**PRÉFET DE LA RÉUNION**

**Saint-Denis, le 16 juin 2017**

**Avis de l'Autorité Environnementale**  
**sur le projet de ZAC**  
**« Bas du Télélave – secteur amont »**  
**Les Aviron**

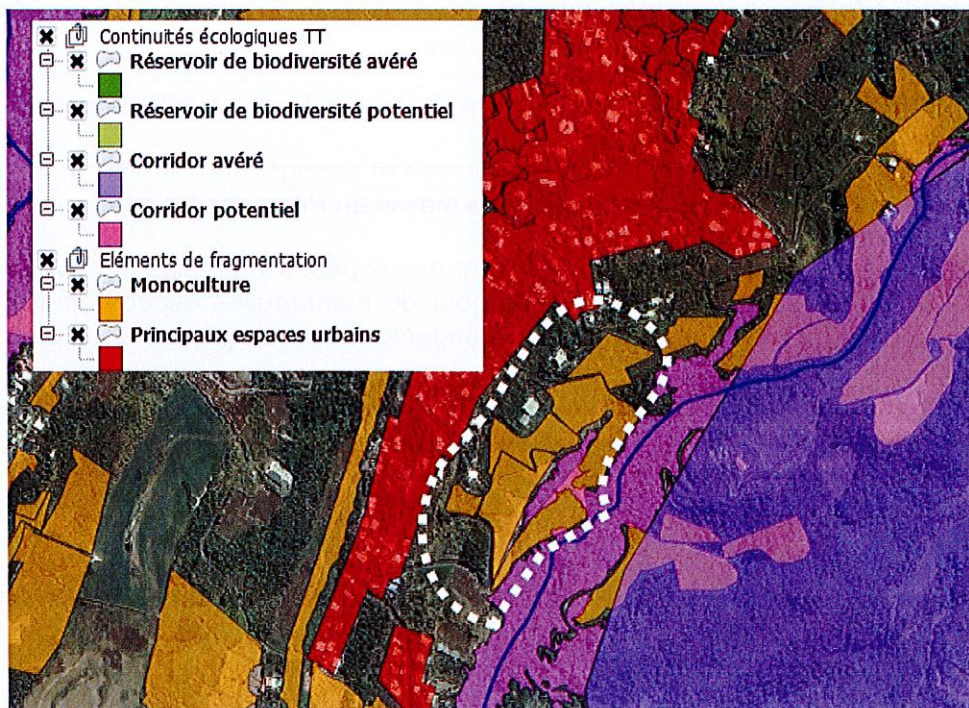
➤ *L'Ae apprécie l'intérêt et la clarté des illustrations cartographiques représentant les enjeux mis en évidence.*

*Elle recommande au maître d'ouvrage de compléter ces cartographies p. 84 et 85 par une illustration complémentaire à plus grande échelle des mêmes enjeux naturalistes, à l'intérieur du périmètre du projet.*
